VIVIANI, P.ZZA F.

1703

Descrizione prestazionale dell'intervento

Foto del rilievo

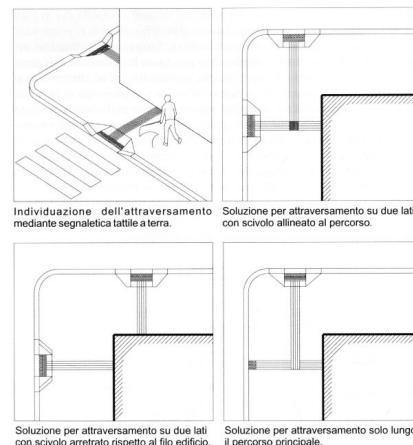
Criticità

Inadeguatezza di segnalazione tattile per non vedenti

Intercettazione dell'attraversamento pedonale attraverso la **collocazione di adeguata segnaletica tattile sul marciapiede**.
Se non vi è semaforo, sarà sufficiente sbarrare il marciapiede, all'altezza del centro della zona zebra, con il Codice di DIREZIONE RETTILINEA che terminerà 40 cm prima del confine fra scivolo e zona carrabile con il Codice di PERICOLO VALICABILE che deve coprire tutta la luce dello scivolo.

Materiale suggerito: **Tipo LogesVetEvolution**
